**Emne:** Jydalen: endringar før 2. gangs handsaming

Vi held no på å ferdighandsame Jydalen, og har nokre spørsmål, mindre rettingar og tillegg vi ber dykk om å utføre. Har de høve til å levere dette **seinast i løpet av torsdag denne veka, 9. februar?**

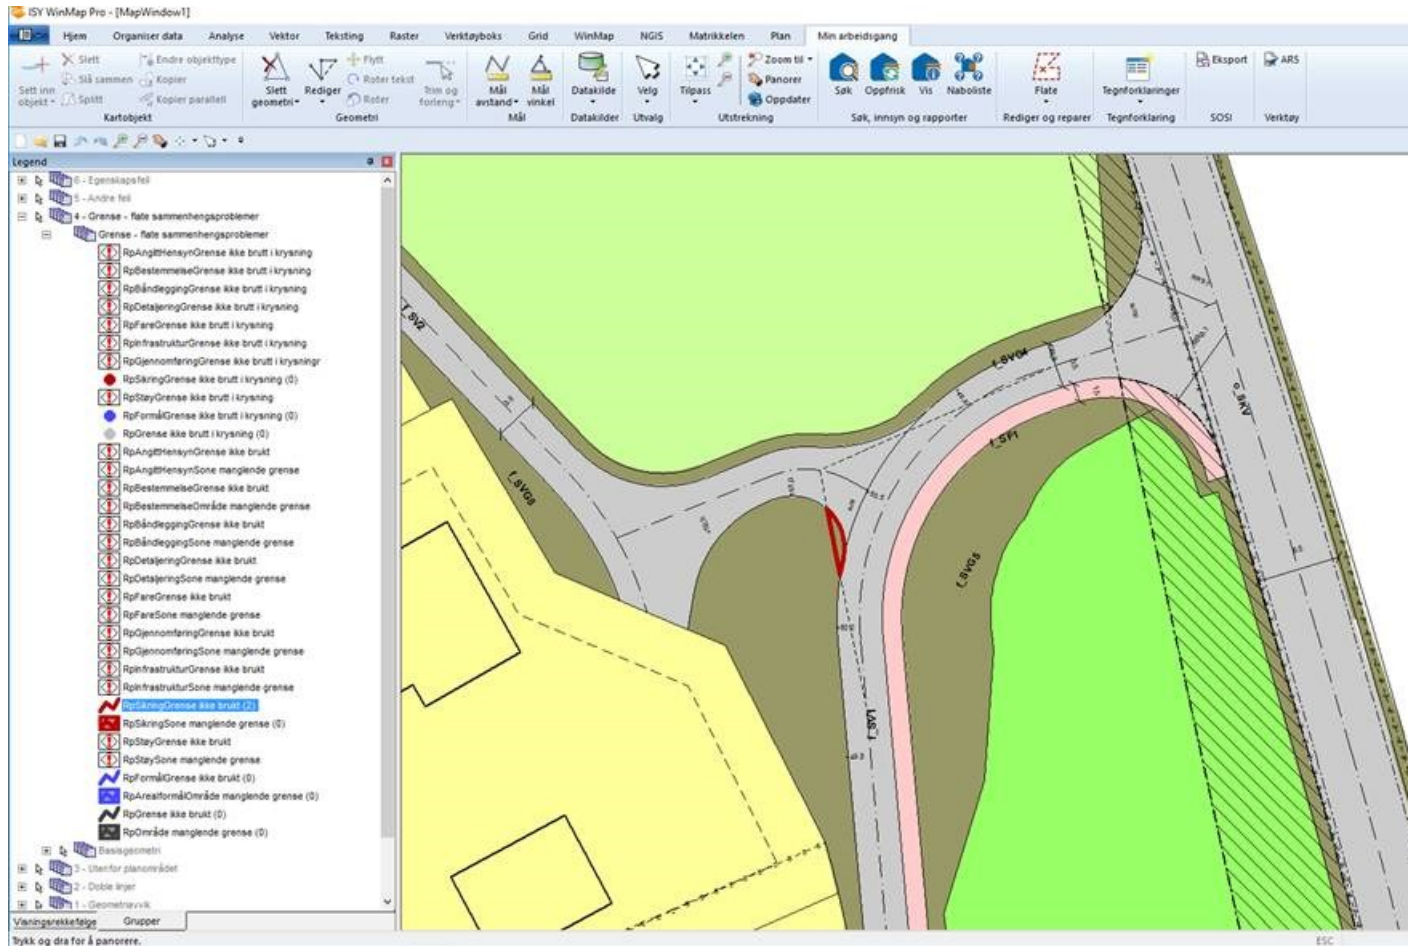
- Geodataavdelinga informerer om at det manglar sikringszone ved raudbrun markering (sjå under), og vi ber om at de sender inn oppdatert SOSI-fil.
